(仮称) 西能登ウィンドファーム
環境影響評価方法書

補足説明資料

風力部会 補足説明資料 目次

【平成30年度7月18日風力部会】

図 2 周囲の住宅等との位置関係

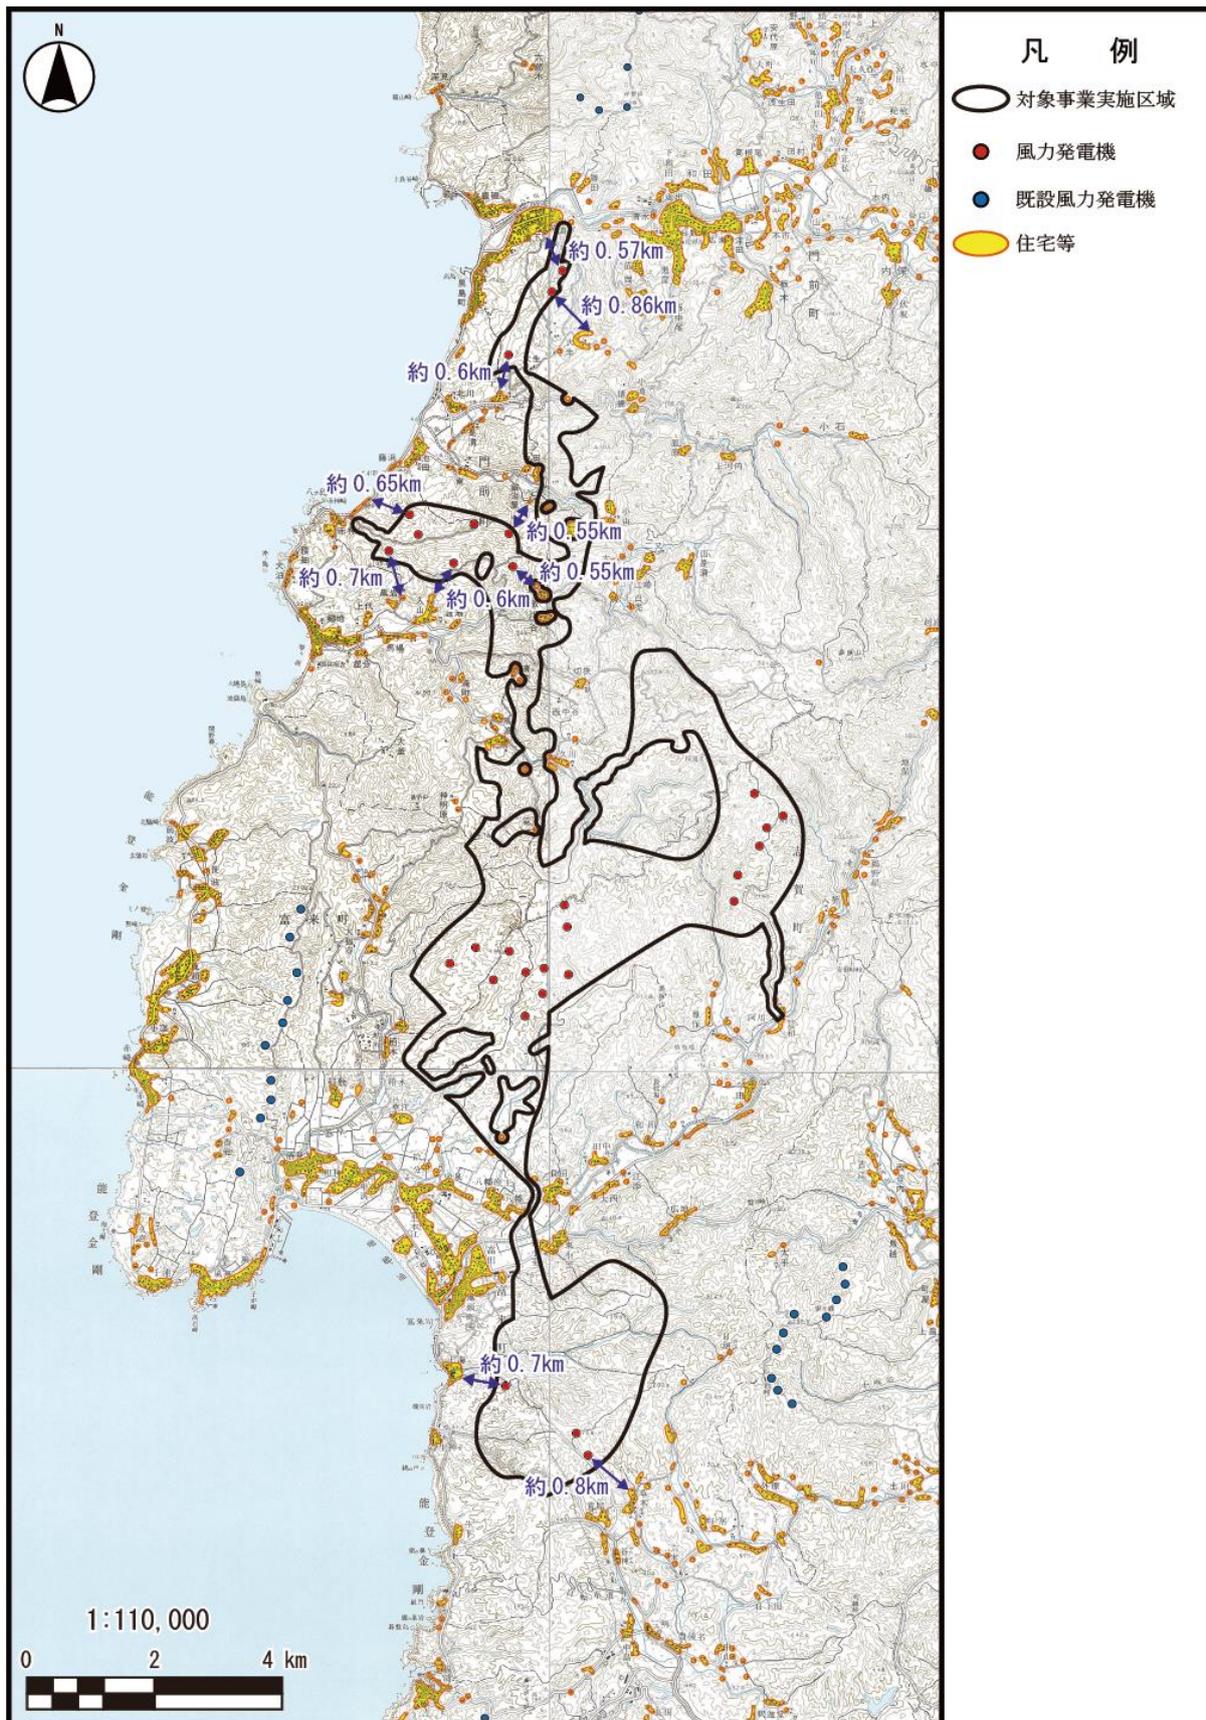
最寄りの 500m 地点の住宅だけではなく、700m、800m の地点も何か所か図面に示してほしい。

「周囲の住宅等との位置関係」図に示す近隣住宅のうち、風車 No. 4（0.65km）、No. 8（0.55km）、No. 10（0.6km）の断面図をそれぞれ以下にお示しいたします。

図 流下図

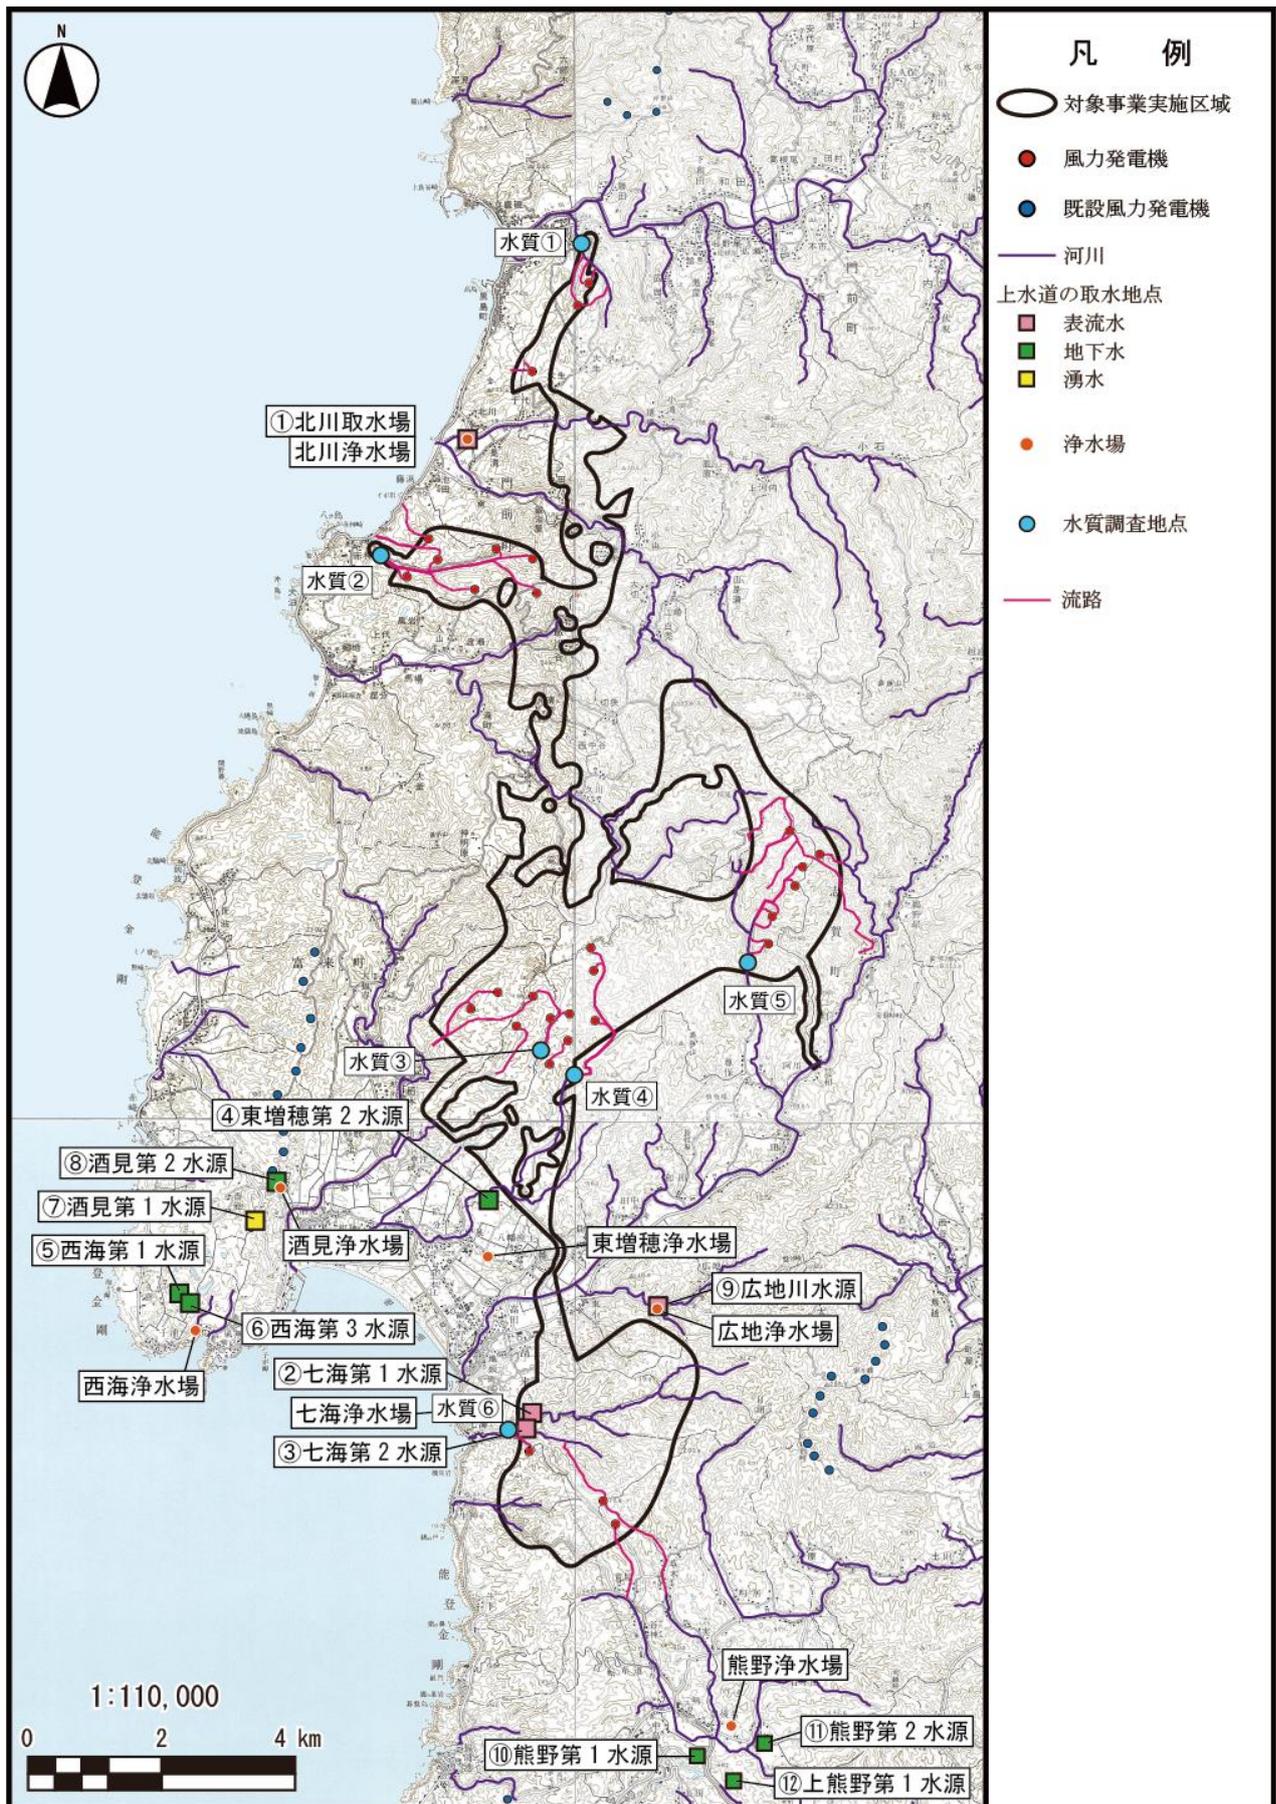
分水嶺を示されると、取水地点と調査地点の位置が分かりやすい。

河川や海に達していないところで切れている流路がある。（風車 No. 3、11、12、13）状況を説明されたい。また、流路が複数ある風車（風車 No. 22、29）は沈澱池が複数あるということか？

流下図へ取水地点及び調査地点の位置を加えた図面を以下にお示しいたします。また、流域図についても併せてお示しいたします。

河川や海に達していないところで切れている流路のうち、No. 3 は途中のため池に流れ込むものです。これは現地を確認した際、人が立ち入れない状況であったことから調査地点を設定しておりません。また、No. 11、12、13 は斜度がなくなる田で流下が止まるということを指しておりますが、これはいずれの風車からの流下距離も長いことから田への影響は考えにくい状況と認識しております。

また流路が複数ある風車については、現時点では沈砂池の位置が確定していないことから、地形から考え得る流路をすべて記載した結果となります。

図 食物連鎖図

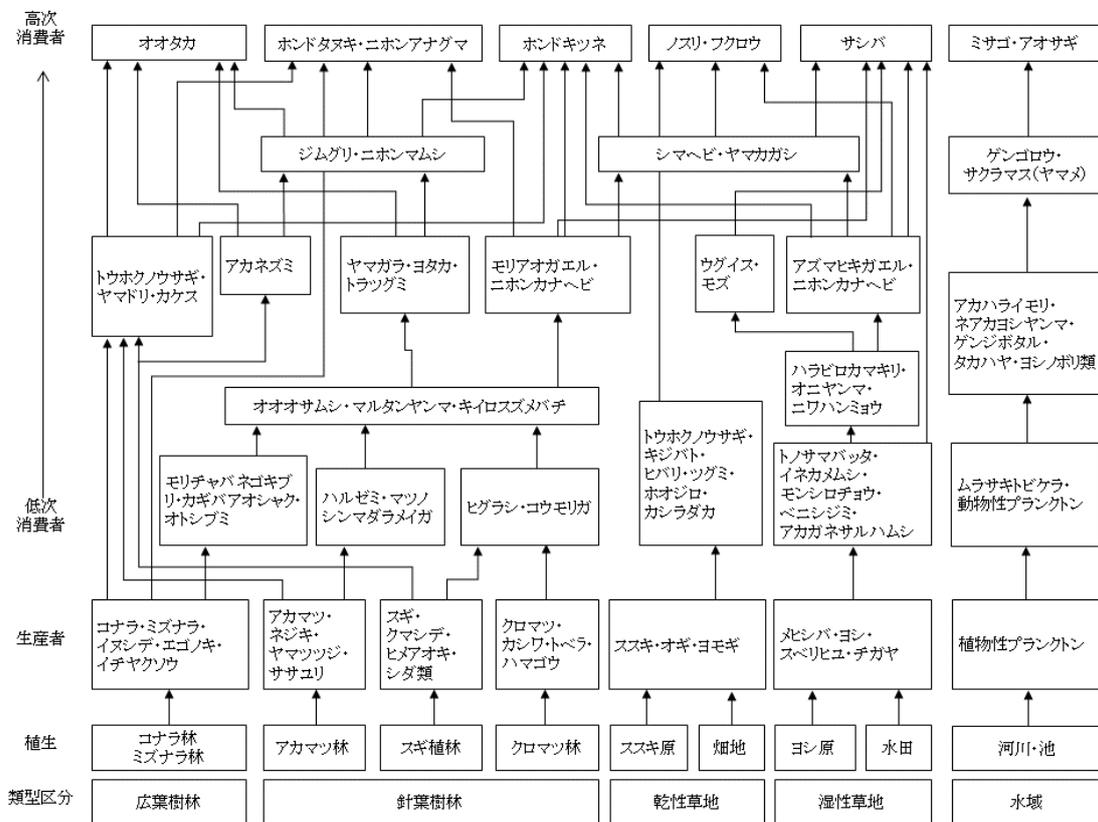
2.2. 食物連鎖の図について【川路顧問】
 p. 120 の食物連鎖の図の矢印の方向がおかしいところがある。

修正した図を以下にお示しいたします。

図 風況調査位置

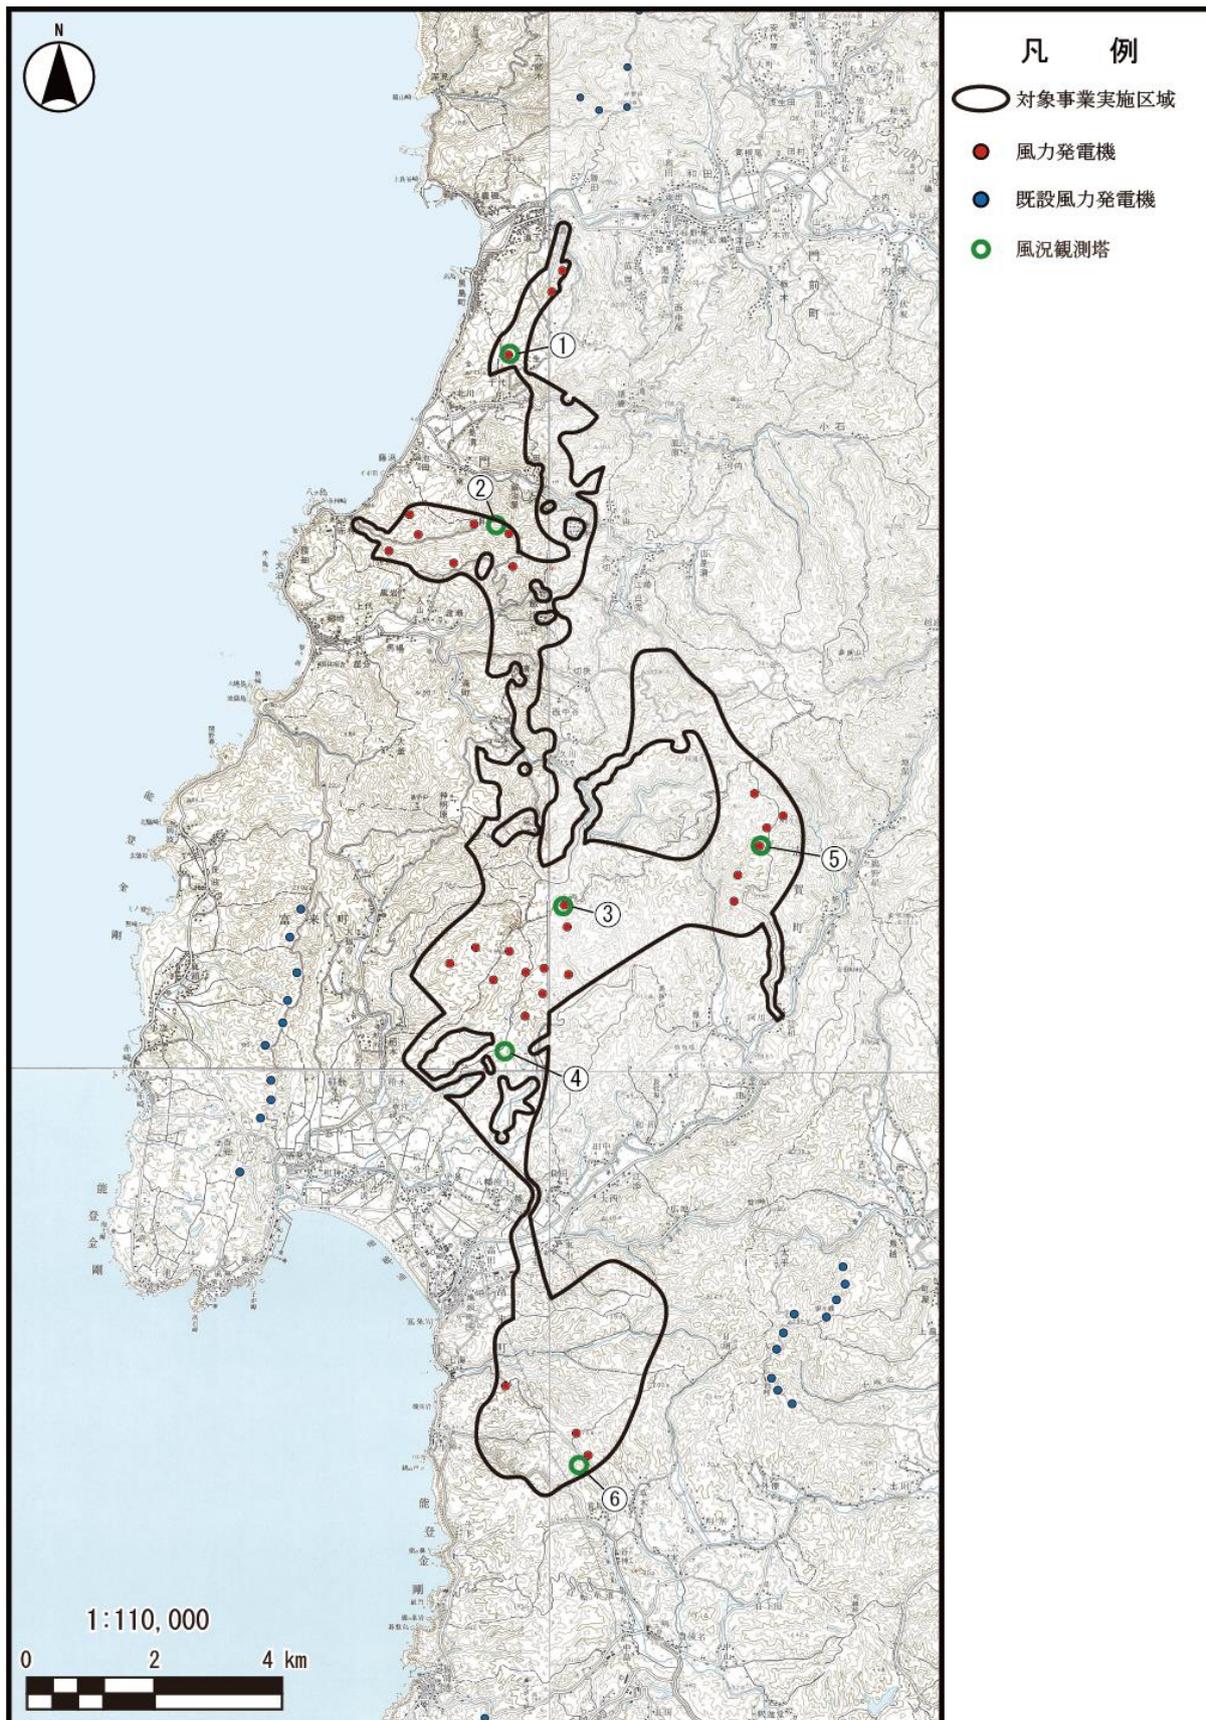
マニュアルに従い、現況騒音調査と同期させてナセル位置相当の風況調査を行うとしているが、その調査場所と調査高さを示してください。

風況調査位置とその標高は以下の通りです。

すべての調査地点において、風況ポールの58.2m、57.2m、50.1m、40.6mの高さで風速を、58.0m、57.2m、49.6mで風向を観測予定です。
